中部電力

浜岡原子力発電所
基準津波の策定のうち
歴史記録及び津波堆積物に関する調査について
(コメント回答)

2021年10月21日

歴史記録及び津波堆積物に関する調査について 第981回審査会合（2021年6月4日）コメント一覧表

1.3 津波堆積物に関する現地調査 評価結果（菊川流域）

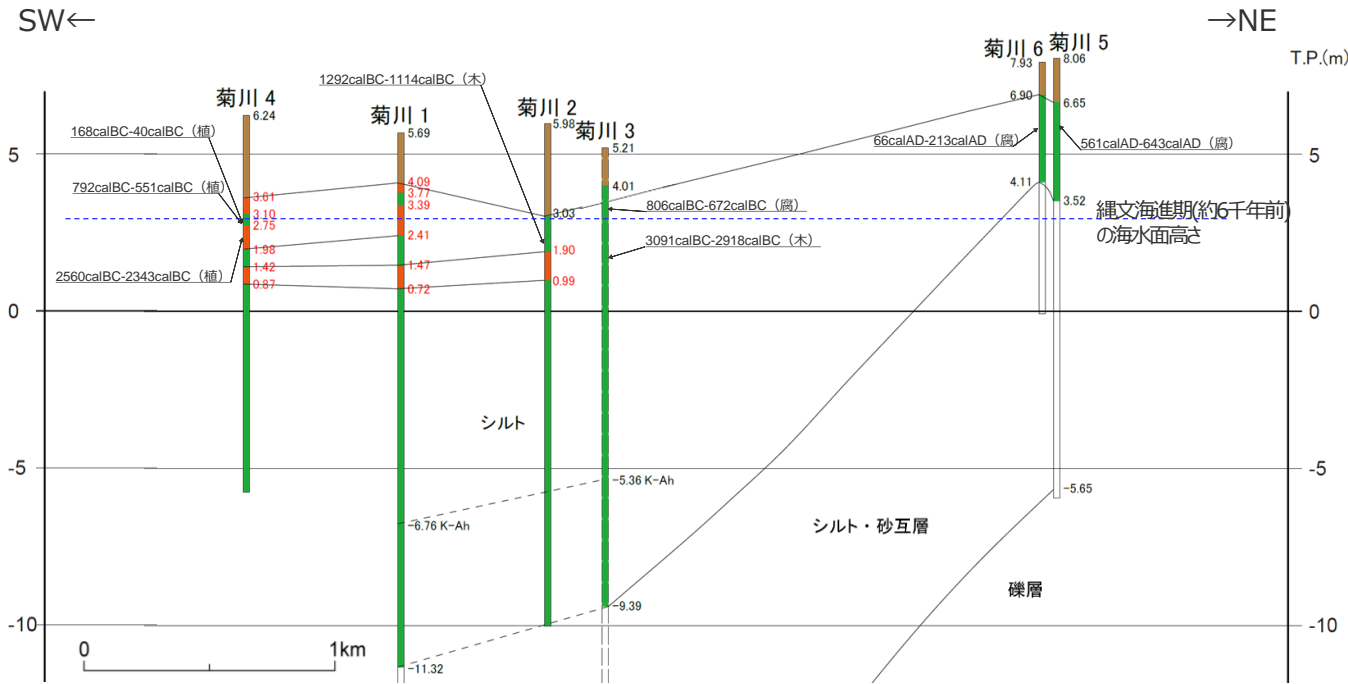
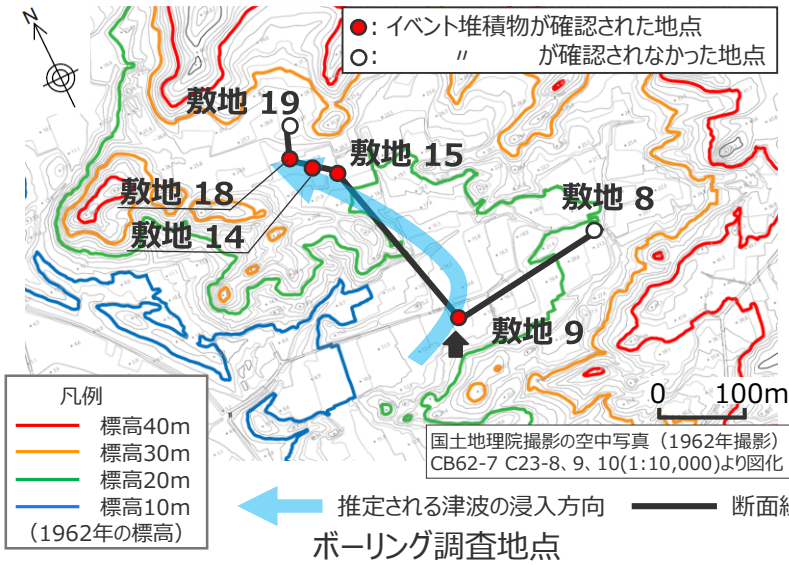
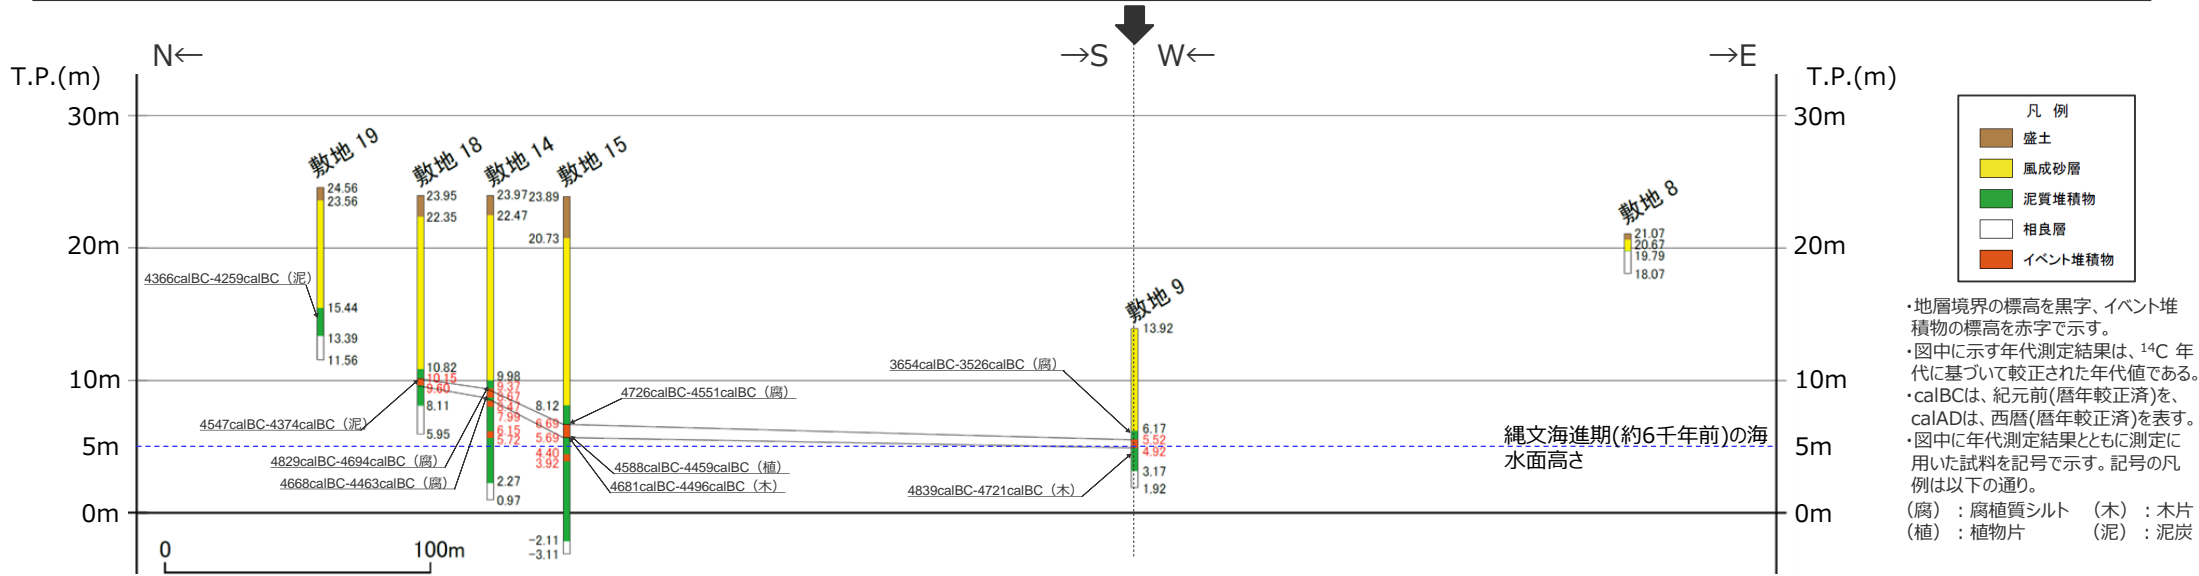
項目	No.	コメント	該当箇所
歴史記録及び津波堆積物に関する調査	1	<ul style="list-style-type: none"> ・イベント堆積物の認定根拠について以下の地点に対し丁寧な説明を加えること。 菊川流域：イベント堆積物と認定したK2-①とイベント堆積物と認定していない菊川3のK2-①と同層位の地層について違いが識別できず、菊川3では堆積速度が変わっている地層があるため、それらの違いが分かるように認定根拠を説明すること。 敷地西側：イベント堆積物と認定したW18-③とイベント堆積物と認定していないW19-③と同層位の地層について違いが識別できないため、それらの違いが分かるように認定根拠を説明すること。 敷地東側：イベント堆積物と認定したE13-①とイベント堆積物と認定していない敷地12のE13-①と同層位の地層について違いが識別できないため、それらの違いが分かるように認定根拠を説明すること。 	・本編p27、補足説明資料2章 <div style="text-align: right;">C1</div>
	2	<ul style="list-style-type: none"> ・新野川の河成堆積物の認定根拠について、一般的な河成堆積物の特徴と比較し説明すること。 	・補足説明資料5章 <div style="text-align: right;">C2</div>
	3	<ul style="list-style-type: none"> ・菊川流域の泥質堆積物とシルト・砂互層の層区分の考え方を整理すること。 	・補足説明資料6章 <div style="text-align: right;">C3</div>

- 菊川流域の調査地点におけるイベント堆積物は、海に近い調査地点の現標高約1～4mにかけて分布。
- イベント堆積物の内陸への広がりから、菊川河口に近い菊川4,1,2付近には津波が浸入しているものの、河口から離れた菊川3,6,5までは津波は達していないと考えられる。また、菊川6,5では最近の層準まで保存されており、歴史時代の津波も少なくとも菊川6,5までは達していないと考えられる。

- ・ イベント堆積物は、菊川4, 1, 2の現標高約1～4mにかけて分布。最上部の堆積物は人工改変等の影響により一部欠損。
- ・ 放射性炭素年代測定(¹⁴C)より、最上部のイベント堆積物は約2千年前以降の堆積物、これより下位のイベント堆積物は約3千年前以前の堆積物であると推定。
- ・ 杉山ほか(1988)によると、調査地点に近い菊川低地：大東町西ヶ崎の海成層上限高度は、現標高で3.5～4mとされる。

- ・ 海成層上限高度とイベント堆積物の年代から、堆積物堆積時の海面からの高さは、現在よりも低かったと推定される。
- ・ イベント堆積物の内陸への広がりから、菊川河口に近い菊川4,1,2付近には津波が浸入しているものの、河口から離れた菊川3,6,5までは津波は達していないと考えられる。また、菊川6,5では最近の層準まで保存されており、歴史時代の津波も少なくとも菊川6,5までは達していないと考えられる。
